Hochwasserschutz Aabach

Ausbau 2. Etappe

Tobelausgang bis Brücke SBB

Mitwirkungsbericht

Eingabe 01

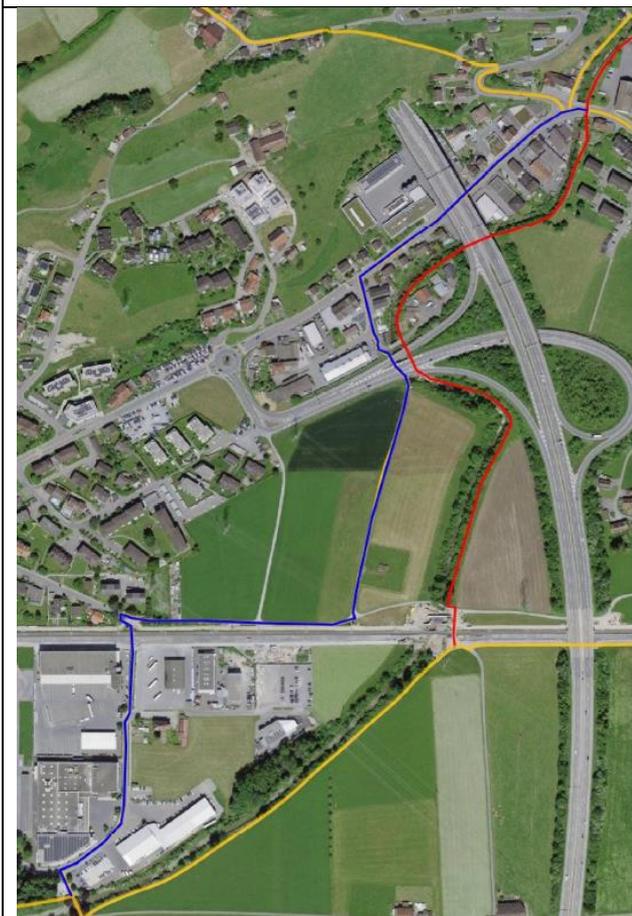
| ID | Teilnehmer | Antrag / Bemerkung / Begründung | Reaktion |
|----|--|---|--|
| 01 | <p>St. Galler Wanderwege</p> <p>juerg@schufi.ch</p> <p>fe-lixhengartner@thurweb.ch</p> | <p>Antrag / Bemerkung</p> <p>.... (Das) Wanderwegnetz (ist) erheblich vom Wasserbauprojekt betroffen. Ich stelle fest, dass die Verbesserungsmöglichkeiten bisher noch nicht voll ausgeschöpft werden.</p> <ul style="list-style-type: none">- Auf dem Areal der Spinnerei Uznaberg auf Gemeindegebiet Uznach, von "KW" bis Brücke Kantonsstrasse, ist vorgesehen, den Fussgängersteg zu entfernen und den Wanderweg am neu zu gestaltenden linken Aabachufer zu führen. Diese Absicht begrüsse ich.- Im Abschnitt Brücke Kantonsstrasse - Unterquerung Autobahn - Brücke Hanfteilstrosse verläuft der lokale Wanderweg entlang der Kantonsstrasse und auf der Hanfteilstrosse, durchgehend auf Hartbelag. Aus Sicht der Wandernden wäre es wesentlich schöner, wenn der Wanderweg auch in diesem Bereich ans linke Aabachufer, also von der Schmerkner auf die Uznacher Seite, auf das neu zu gestaltende Ufer verlegt würde. <p>In einer zweiten Eingabe wird ergänzend vorgeschlagen den bisherigen Wanderweg nicht mehr via Härti zur Aabachbrücke (zu führen), sondern bei Punkt 416 in den zweiten Wanderweg (zu leiten), welcher über den Kiesweg zur Aabachbrücke führt. (siehe Anhang 01)</p> | <p>Der Wunsch den Wanderweg, der aus dem Aabach-Tobel herauskommt mit den Wanderwegen im Unterlauf in der Kleinen und Grossen Allmeind zu verknüpfen und entlang des Aabachs zu führen, ist nachvollziehbar. Die aktuellen Alternativen verlaufen allesamt über befestigte Strassen und Wege.</p> <p>Hingegen stehen der Realisierung im Abschnitt zwischen der Kantonsstrasse Nr. 17 Uznaberg und der SBB-Brücke kaum überwindbare Hindernisse entgegen. Betroffen wären private Grundstücke im Baugebiet, Landwirtschaftsflächen und ein kantonales Grundstück mit Liegenschaften für Fahrende. Der Weg würde im Gewässerraum verlaufen und die Entfernung von Ufervegetation wäre teilweise erforderlich. Zwischen Hanfteil bis südlich des Autobahnzubringers besteht linksseitig zudem kein verfügbarer Raum für einen Weg zwischen Bach und Auffahrtrampe zur A15.</p> <p>Auf diesen Antrag ist daher nicht einzutreten.</p> |
